**CITTÀ DI FOLIGNO**  
AREA URBANISTICA ED EDILIZIA

# PRG '97

## **VARIANTE**

**RETTIFICA ERRORI MATERIALI E AGGIORNAMENTO PER  
RECEPIRE OPERE PUBBLICHE**

## RETTIFICA ERRORE

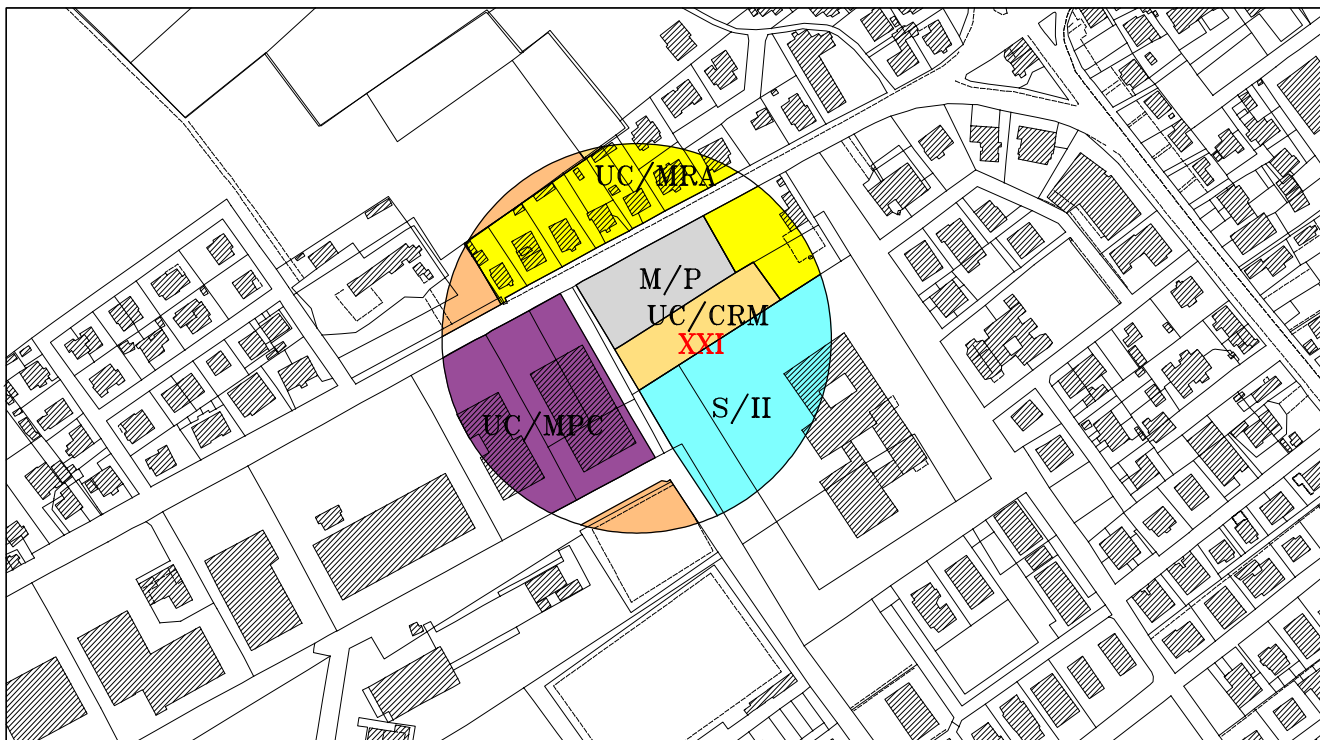
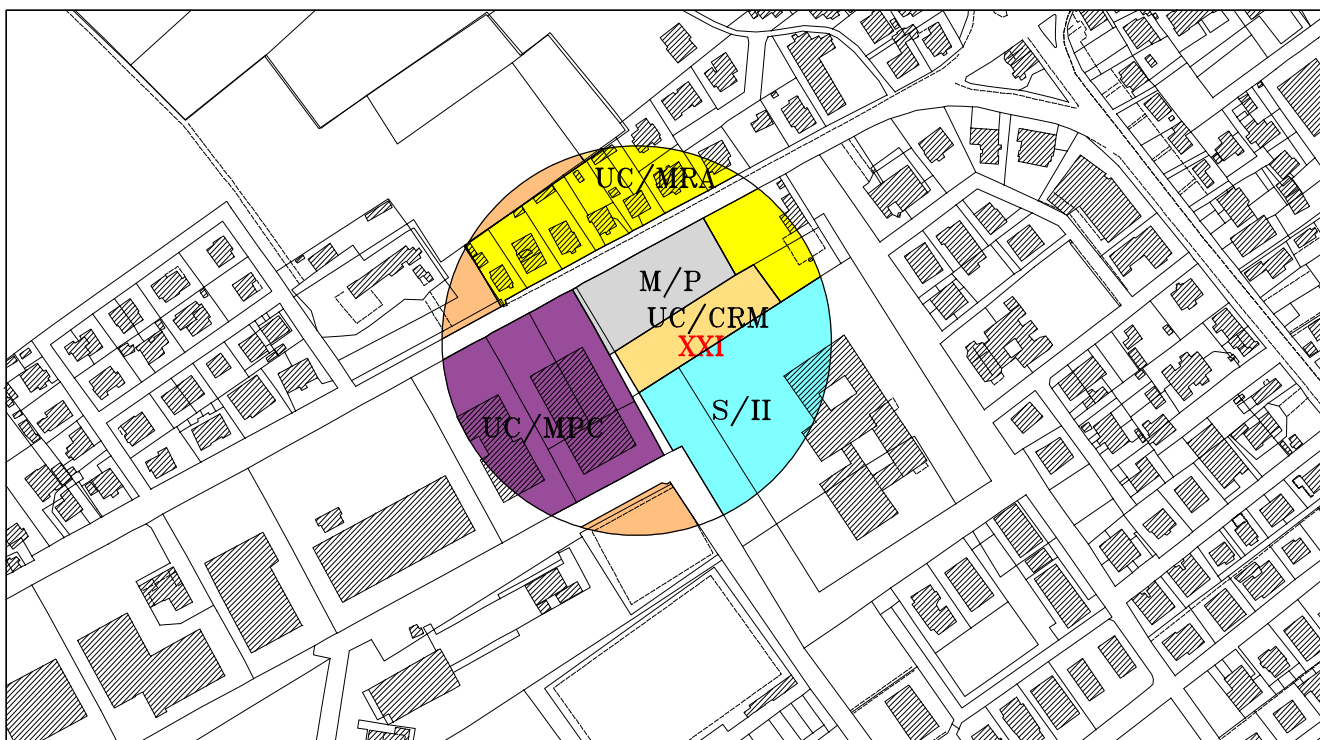
L'area rimasta senza campitura non individua una viabilità carrabile di PRG e deve quindi ritenersi un errore materiale in quanto la previsione corretta è di una pedonale. Si propone quindi di classificare uc/mpc l'area produttiva esistente ed attuata e di eliminare la previsione S/II dalla viabilità esistente. L'area M/P ed UC/CRM resta invariata come consistenza. L'area residua individua il percorso pedonale-ciclabile.

RETTIFICA ERRORE

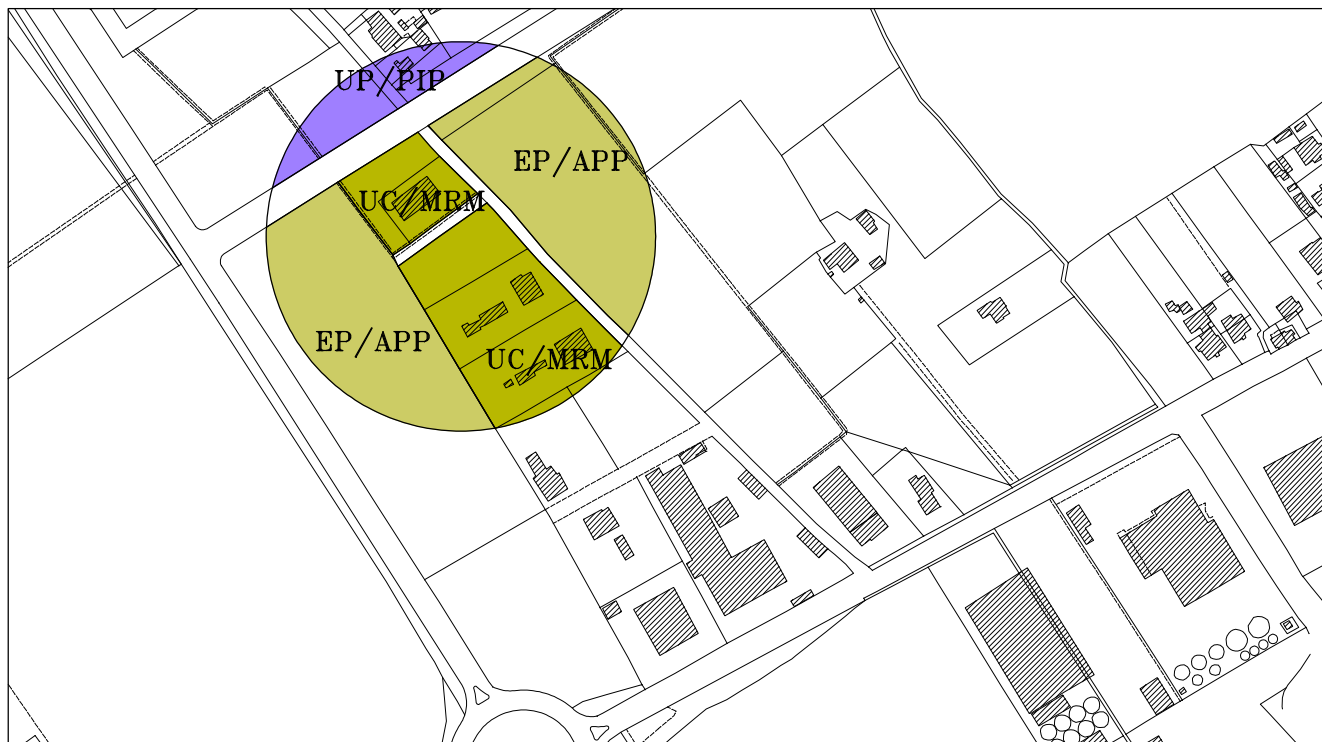
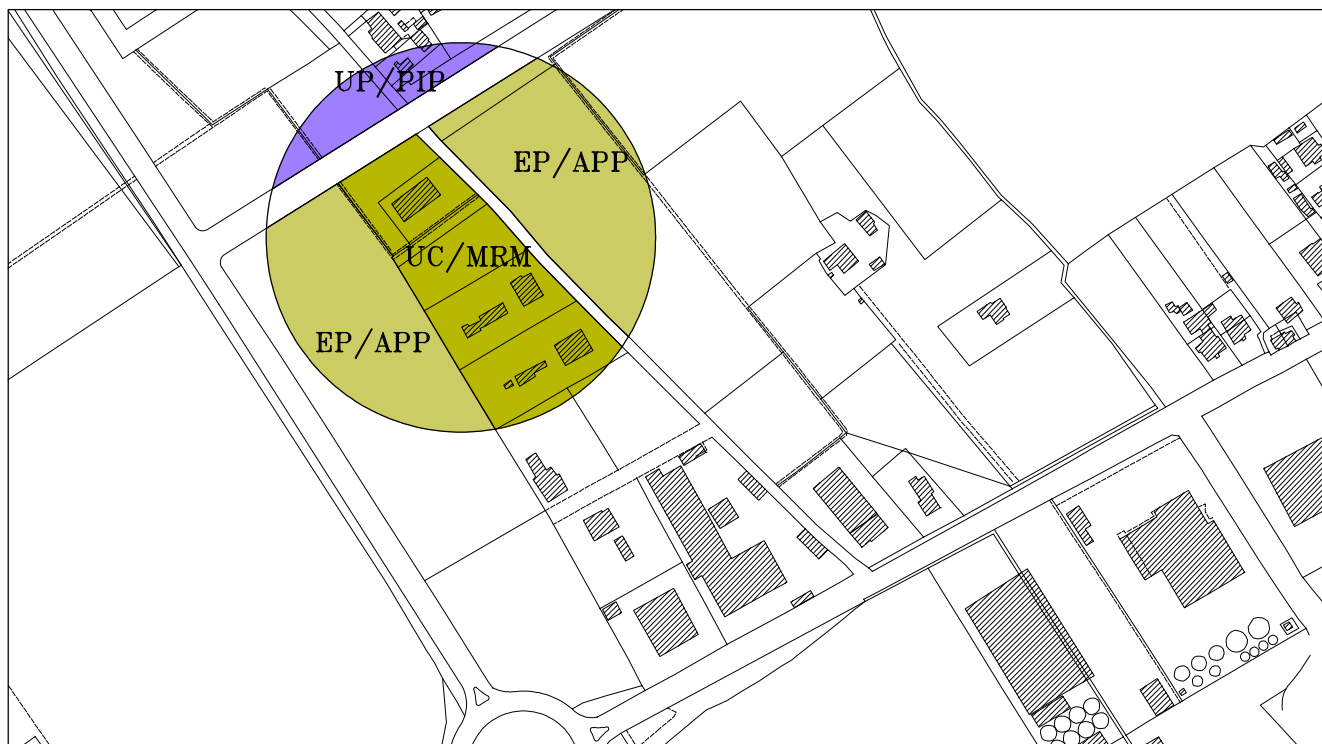
L'area priva di campitura inserita all'interno del comparto UC/MRM si configura come un evidente errore materiale e si propone la conseguente rettifica classificando l'area come UC/MRM.

## AGGIORNAMENTO

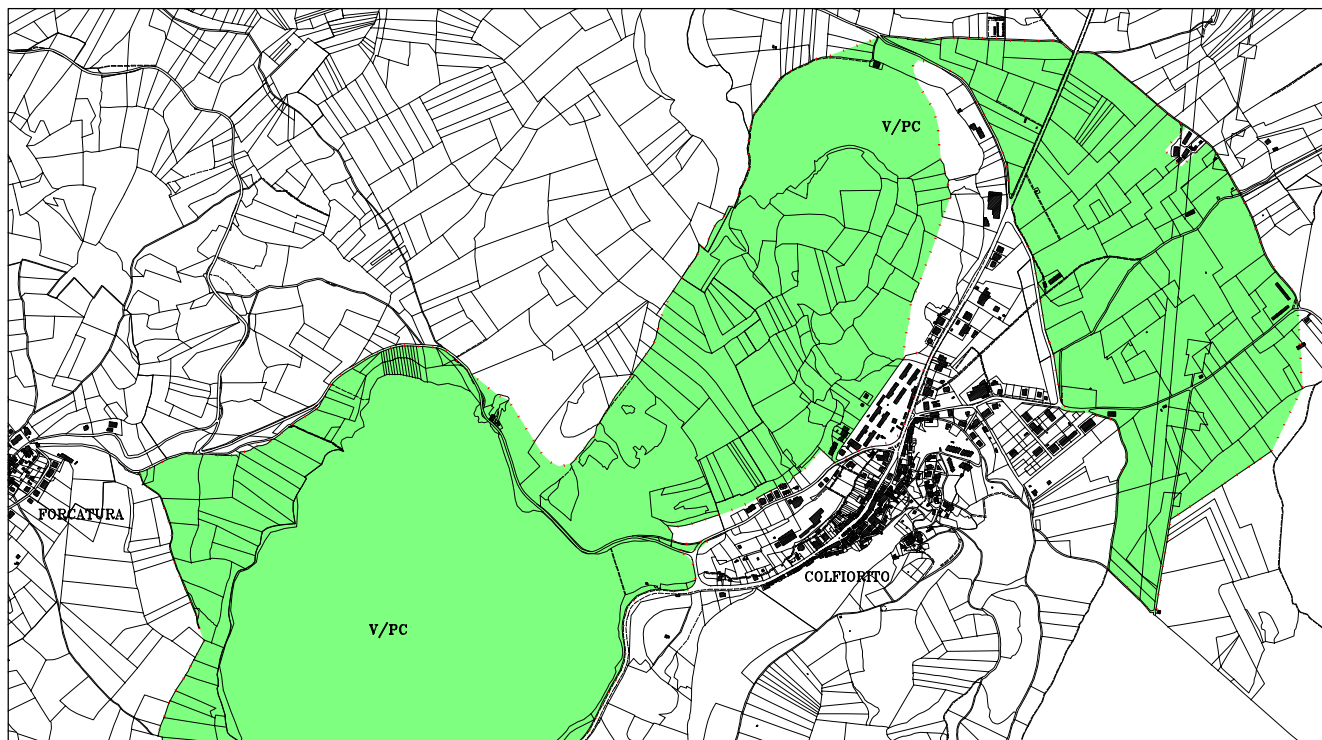
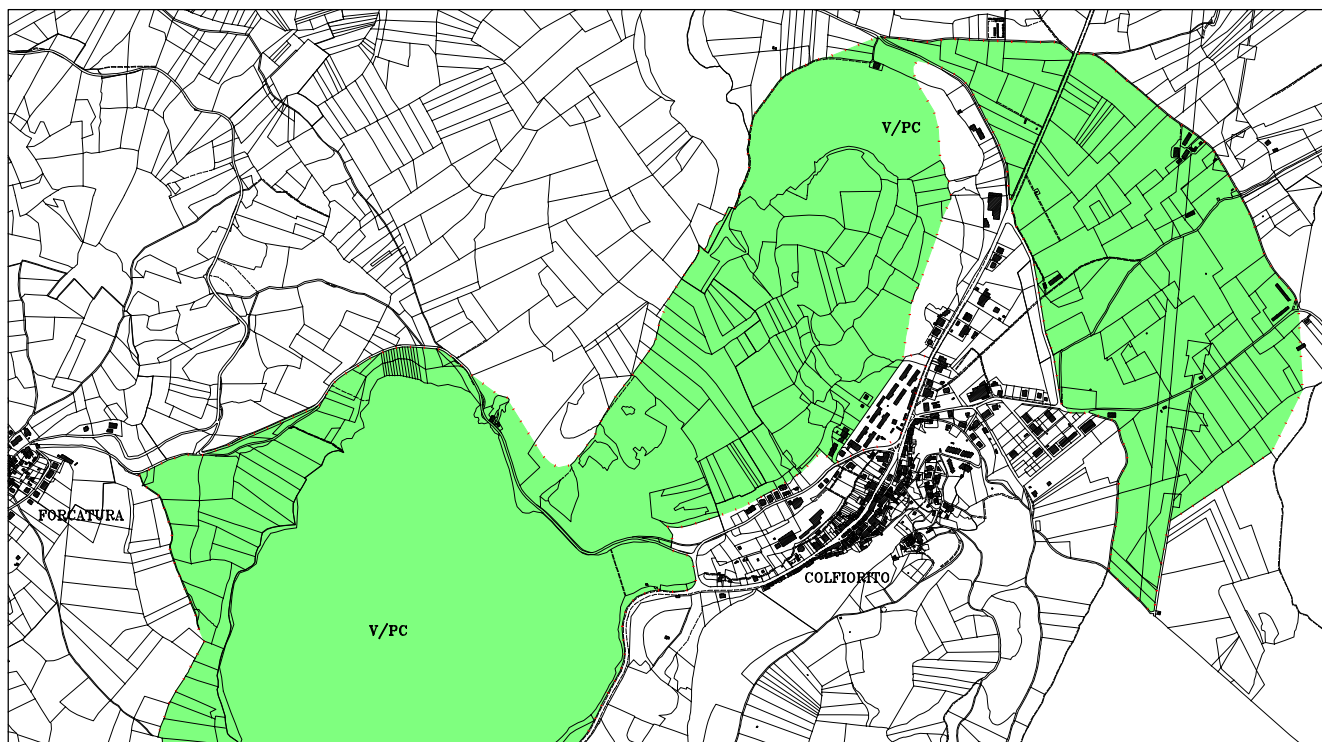
Il perimetro definitivo del Parco di Colfiorito non corrisponde con quello riportato nelle tavole 17 e 20. Si propone quindi l'adeguamento senza alcuna modifica delle previsioni relative alle aree ricomprese in detto perimetro.

AGGIORNAMENTO E RETTIFICA ERRORE

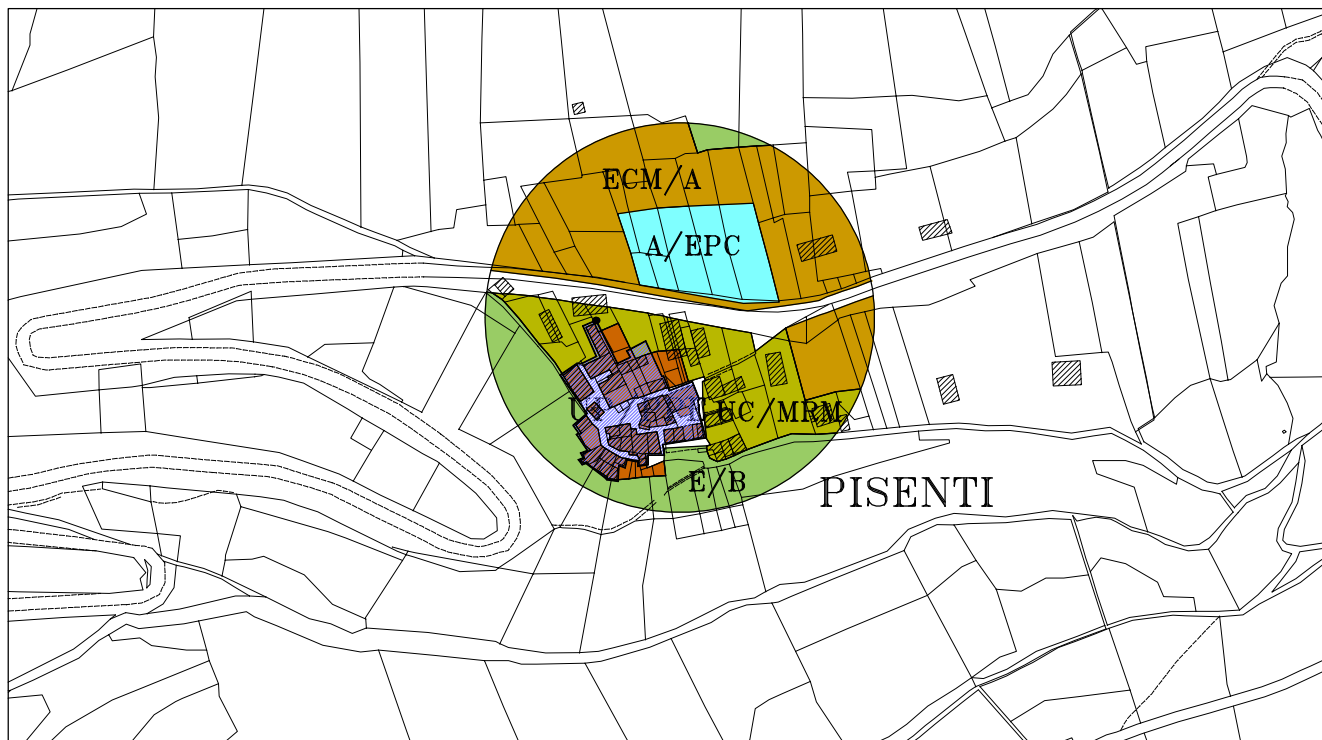
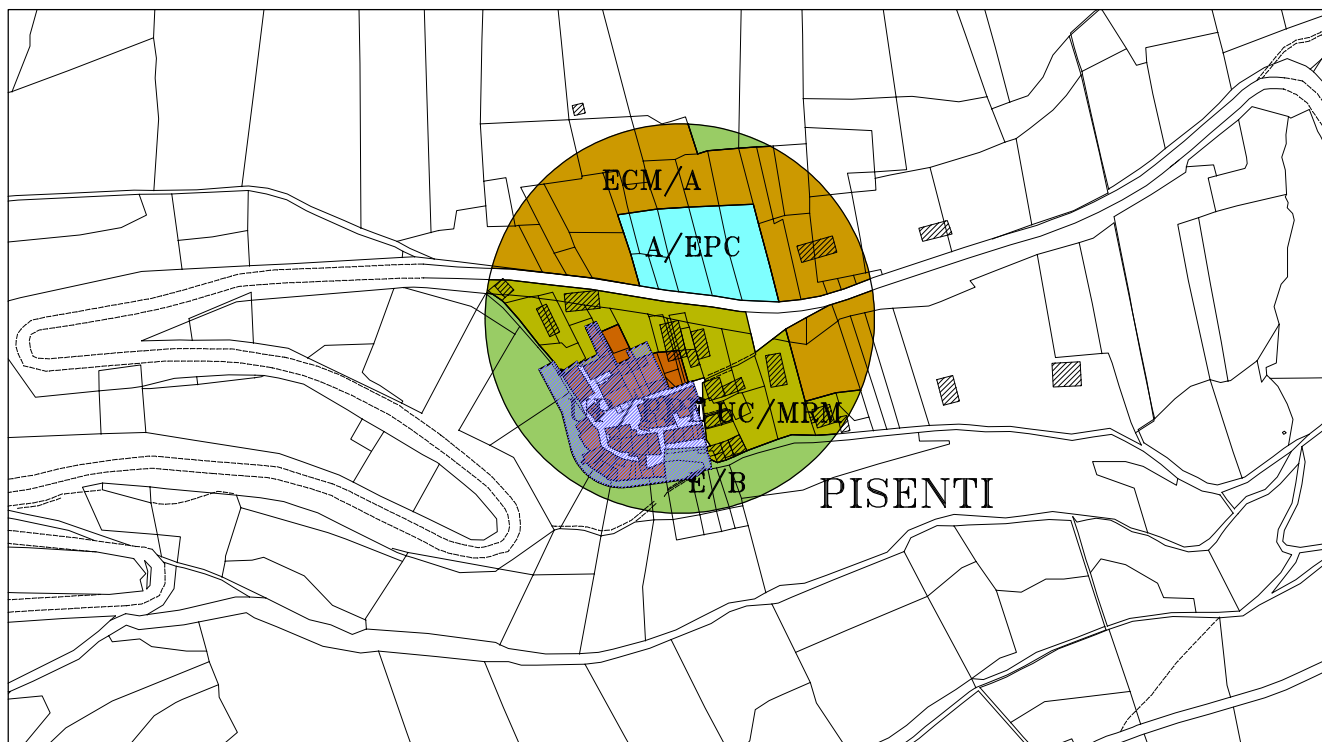
La strada esistente risulta inserita erroneamente come facilmente riscontrabile. Si propone quindi la rettifica con l'eliminazione della previsione ECM/A tra la strada ed il campo container. Il perimetro del PIR con volume urbanistico è stato aggiornato in base alle vigenti previsioni.

RETTIFICA ERRORE

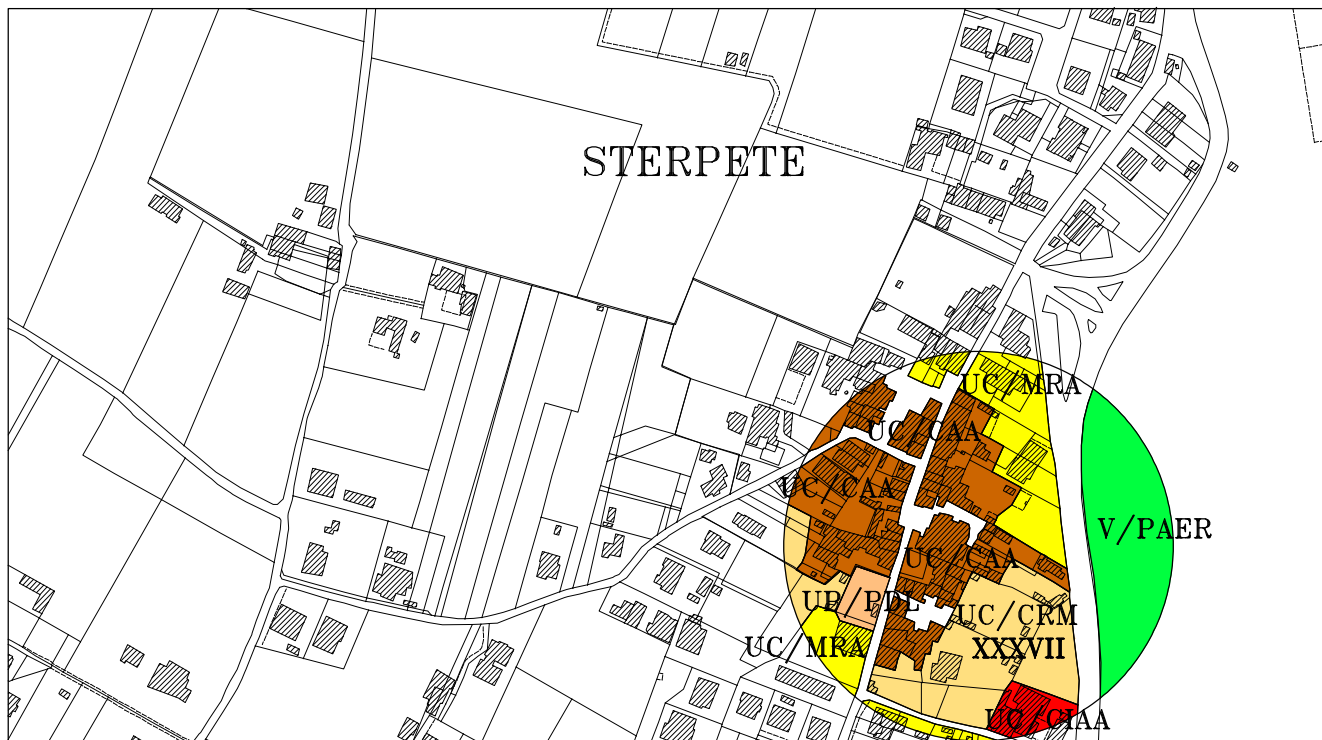
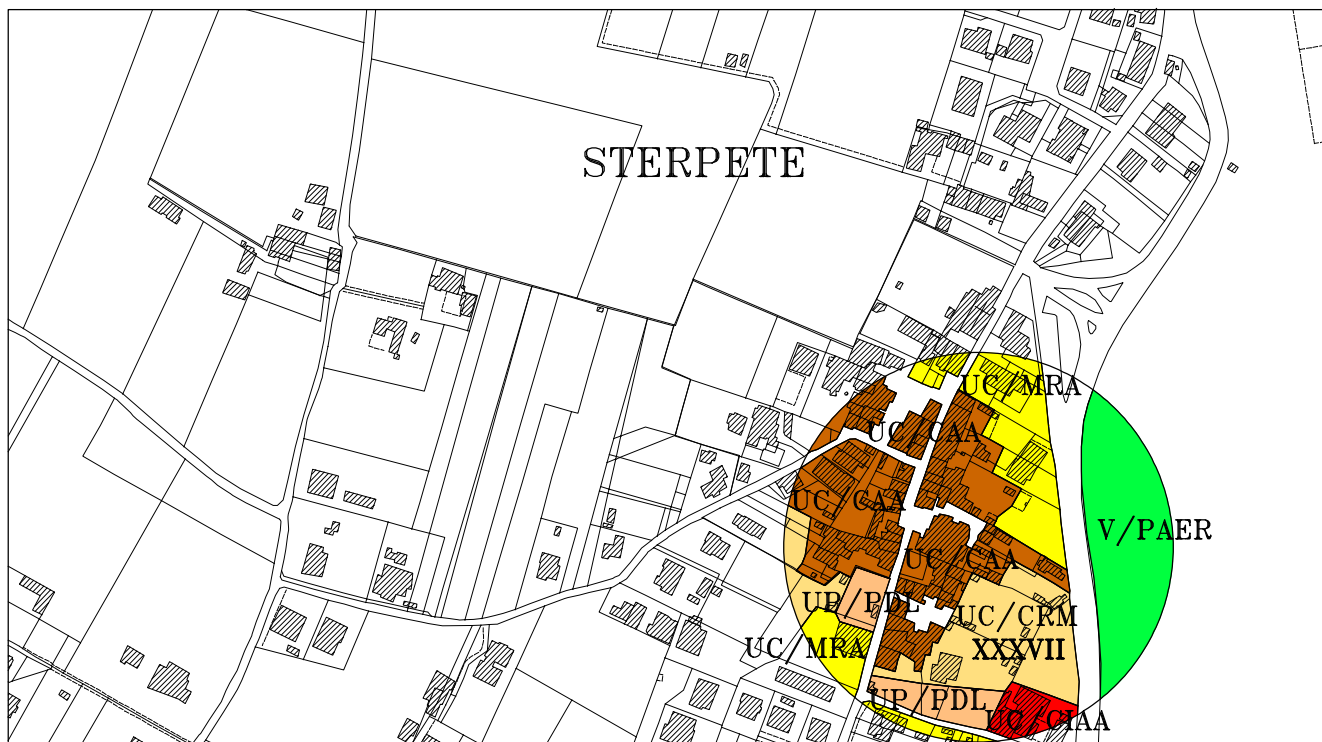
Un modesto comparto già oggetto di strumento attuativo vigente è stato, erroneamente, classificato come zona UC/CRM. Si propone di stralciare detto comparto attribuendogli la classificazione corretta di area a disciplina pregressa UP/PDL.
